Document de réponse à l'avis de la MRAe

Parc éolien des Potentilles

AUTRÊCHES

Septembre 2021

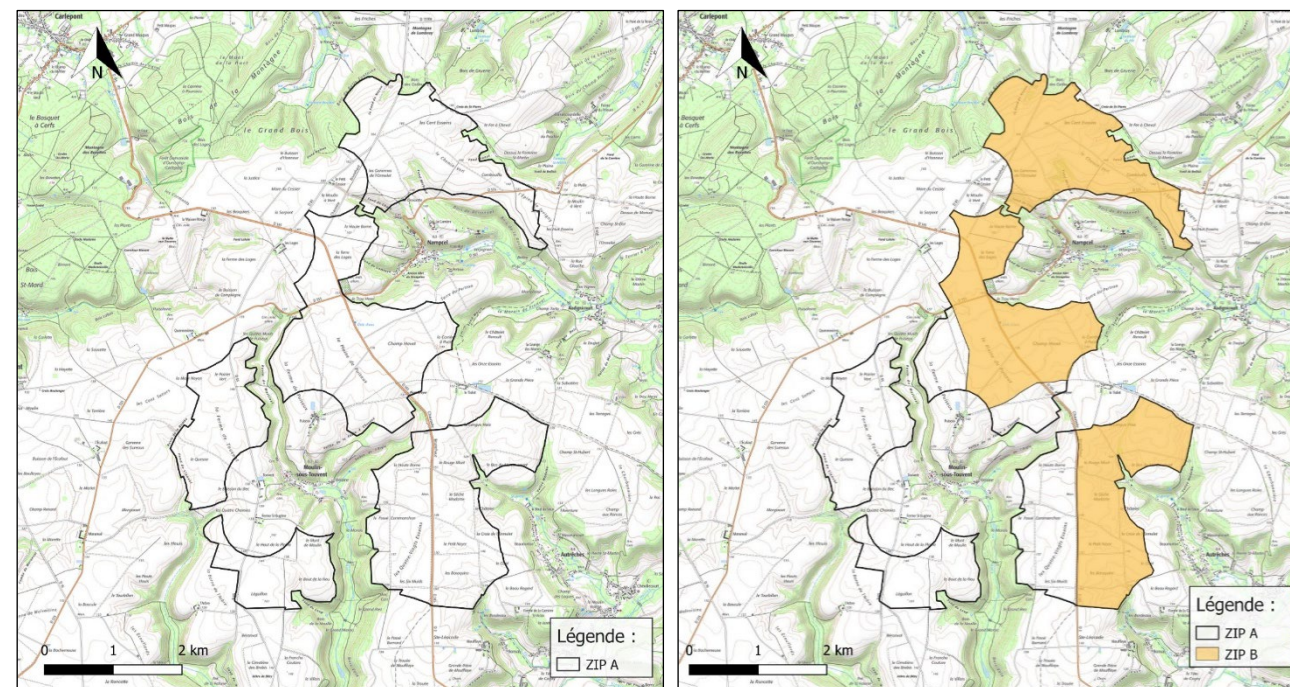
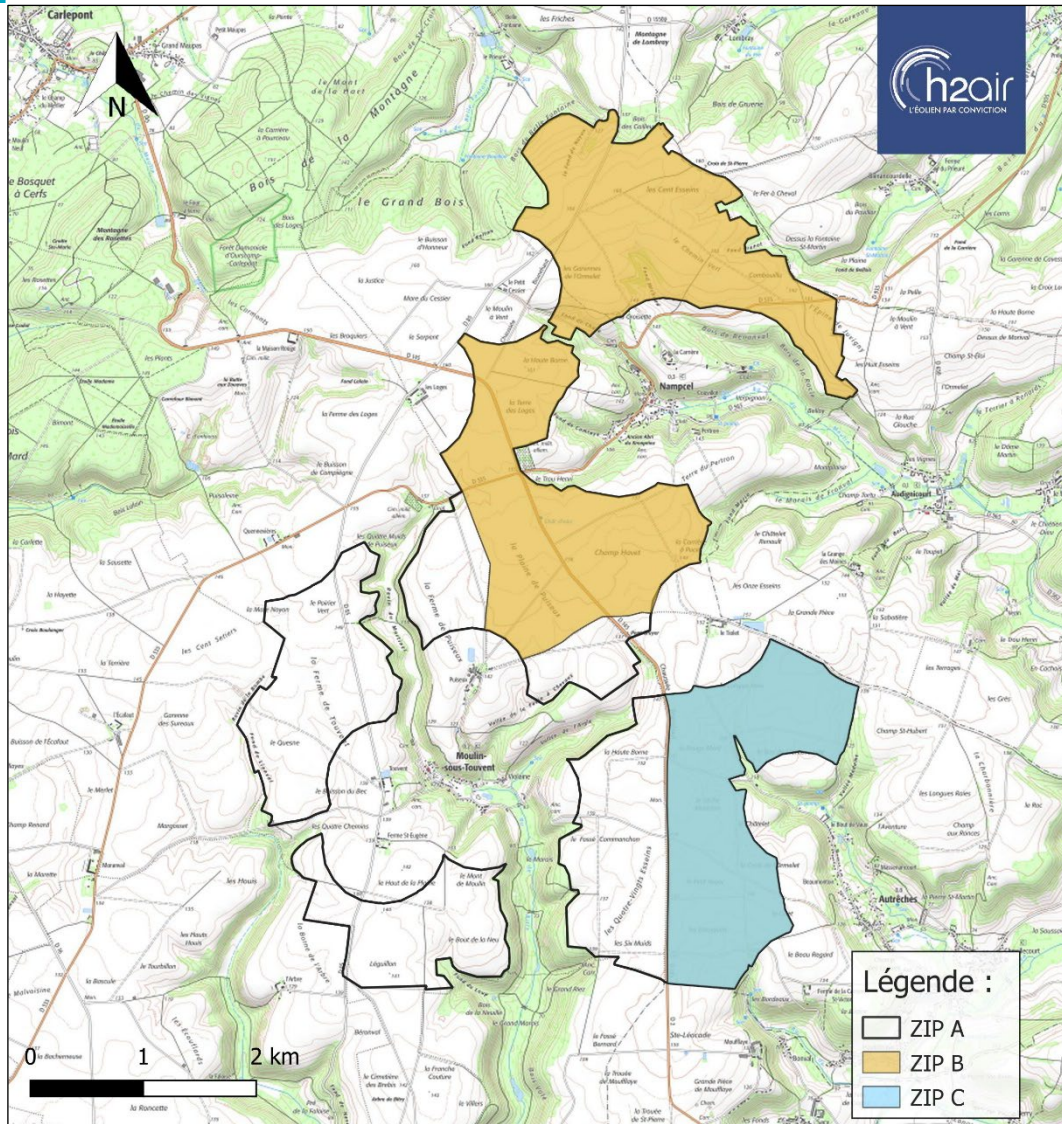
L'autorité environnementale recommande de réaliser des inventaires complémentaires sur la partie sud-ouest de l'aire d'étude rapprochée afin d'améliorer la prise en compte de l'état initial aux abords du projet.

Afin de pouvoir apporter une réponse la plus complète possible à cette question concernant l'éloignement des points d'inventaires, il convient de décrire l'historique du projet et de rappeler les étapes qui ont permis d'obtenir la zone d'étude finale et l'implantation des 4 éoliennes du projet.

Les inventaires écologiques sont lancés dès l'automne 2017 sur la ZIP A (voir carte ci-dessous) et conduisent le bureau d'étude écologique ECOSPHERE à se rendre sur le terrain et mener leurs études au cours de l'automne 2017, l'hiver 2017-2018 sur l'ensemble de cette zone répartie sur Autrêches, Nampcel et Moulin-Sous-Touvent.

Le 13 novembre 2017, le conseil municipal de Moulin-Sous-Touvent émet une délibération défavorable à l'égard du projet éolien soutenu par l'intercommunalité et développé par H2air. L'entreprise H2air respecte évidemment cette décision et ôte du périmètre de la Zone d'Implantation Potentielle la partie appartenant au territoire de la commune de Moulin-Sous-Touvent.

C'est pour cette raison que les inventaires écologiques couvrant les saisons printemps-été 2018 seront lancés sur la zone décrite par la ZIP B (carte ci-dessus).

Les études écologiques sur la ZIP B révèlent puis confirment dans la partie nord la présence de nombreux enjeux avifaune et chiroptères liés à la présence sur la zone d'un axe de migration secondaire, de nombreux stationnements d'espèces migratrices, de haies quadrillant les champs et de cavités souterraines.

En conséquence, H2air décide courant 2018 d'abandonner le périmètre d'étude situé sur la commune de Nampcel pour se concentrer sur la zone située sur Autrêches, représentée par la ZIP C (fichier joint) et présentant des enjeux plus maîtrisables dans le cadre du projet.
